## Einladung

Punktuelle Änderung des aktuell rechtsgültigen Flächennutzungsplanes (Stand: 21.07.2001 sowie 1. Fortschreibung des Flächennutzungsplans vom 30.04.2004 und 2. Fortschreibung des Flächennutzungsplans vom 19.03.2005) des GVV Hardheim-Walldürn im Bereich „Kornberg“ für die Errichtung und den Betrieb von Windenergieanlagen

Fortschreibung / Änderung des sachlichen Teilflächennutzungsplan Windkraft des GVV Hardheim-Walldürn im Bereich „Kornberg“ für die Ausweisung einer Konzentrationszone Wind

**Punktuelle Änderung – sechs punktuelle Konzentrationszonen für Windenergieanlagen „Kornberg“ – des aktuell rechtskräftigen Flächennutzungsplans**

Abbildung 1 - Planungsstand Entwurf punktuelle Änderung (23.05.2017)

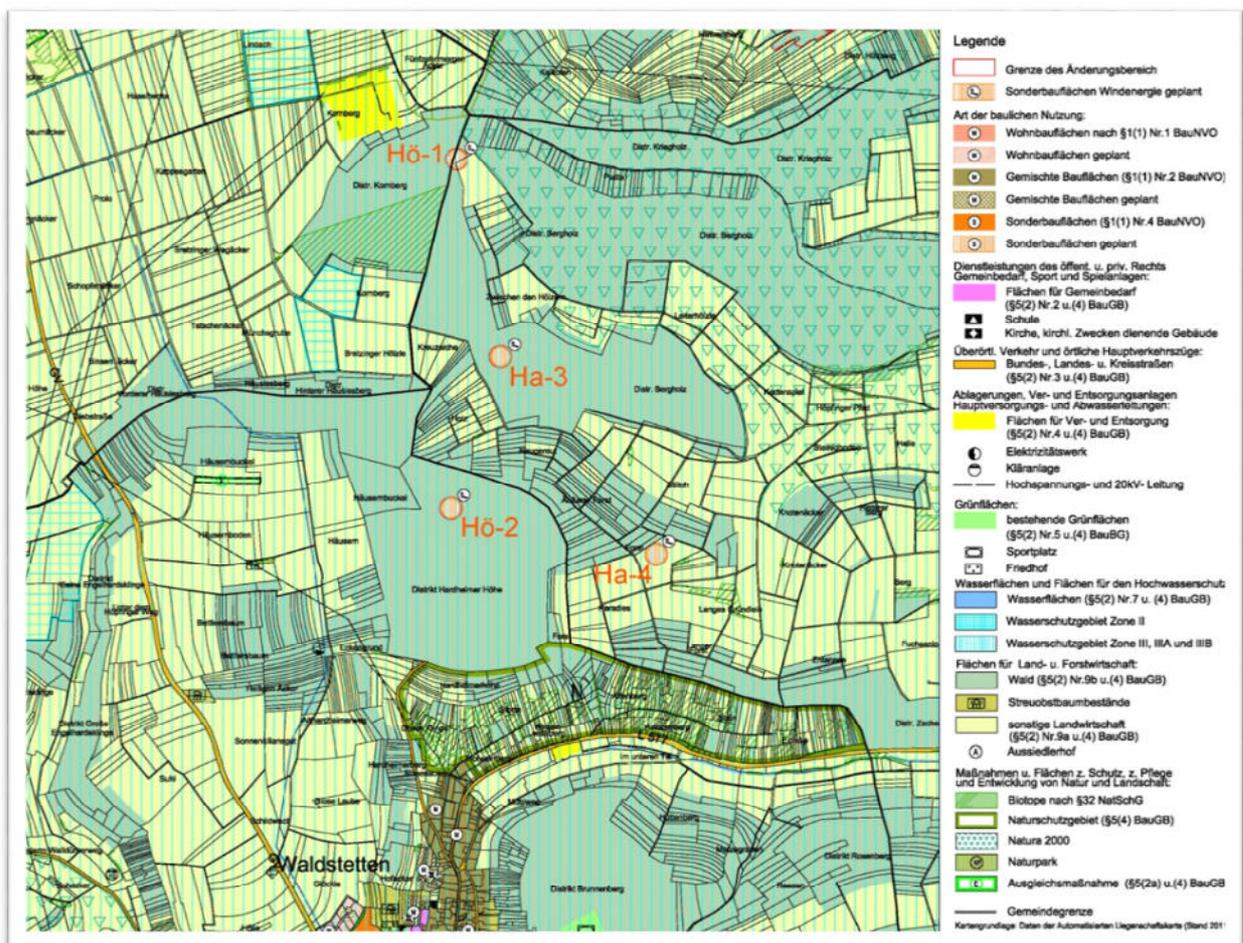
Im Rahmen des Planverfahrens wurden zwei der sechs Windenergieanlagen zurückgestellt. Betroffen sind die beiden östlichen Windenergieanlagen Ha-1 und Ha-2 im Flora-Fauna-Habitat (FFH-Gebiet: Schutzgebiets-Nr. 6322341 „Odenwald und Bauland Hardheim“).

Abbildung 1: Hindernisfreiflächen und geplante Standorte der WEA

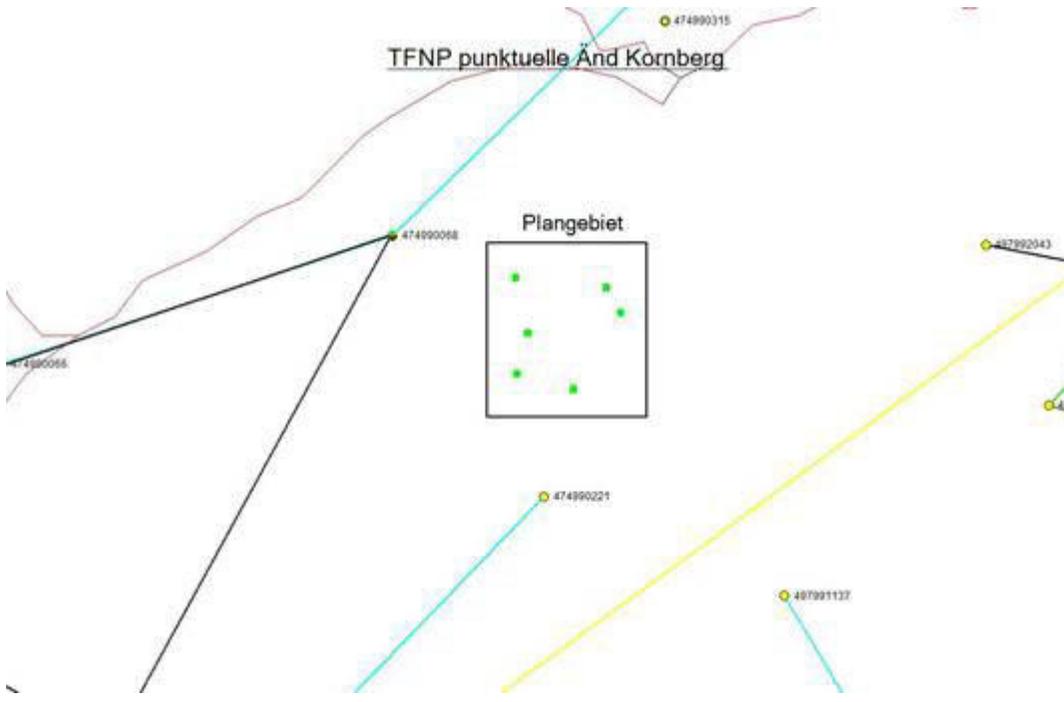
Bei den geplanten Windkraftanlagen handelt es sich um einen Windpark, der aus mindestens sechs Anlagen bestehen soll. Diese Gruppe an beweglichen Hindernissen stellt eine deutlich höhere Gefährdung für den Flugbetrieb dar als ein einzelnes statisches Hindernis. Die Gruppe als Ganzes hat eine Ausdehnung in Nord/Süd Richtung von ca. 1200 m, in Ost/West Richtung von rund 1400 m. Die besondere Gefährdung ergibt sich daraus, dass das Erkennen und Einschätzen der einzelnen Anlagen sowie anderer Verkehrsteilnehmer aus dem Luftfahrzeug heraus durch deren überlagerte Eigenbewegung wesentlich erschwert ist. Diese Gefährdung ginge nicht nur von den in Frage stehenden Windkraftanlagen aus, sondern besteht bereits durch einen weiteren, im Süden des VLP gelegenen Windpark.

Die Einflugmöglichkeit für Motorflugzeuge in die Südplatzrunde des VLP ist durch die bestehenden Windkraftanlagen bereits wesentlich eingeschränkt und würde durch die geplanten Windkraftanlagen massiv eingeschränkt werden. Die Anlagen reichen bis an die Platzrunde - deren Höhe am VLP Walldürn 2100 ft NN beträgtheran bzw. gehen teilweise noch darüber hinaus (vgl. Abbildung 2). Luftfahrzeuge nehmen bei Annäherung an die Platzrunde vor der Landung zu einem Zeitpunkt, der von den Leistungsdaten des Luftfahrzeuges bestimmt wird und lateral mehr oder weniger weit außerhalb der Platzrunde liegt, diese Höhe bereits ein. Damit ist die unmittelbare Gefahr einer Kollision mit den Windkraftanlagen offensichtlich.
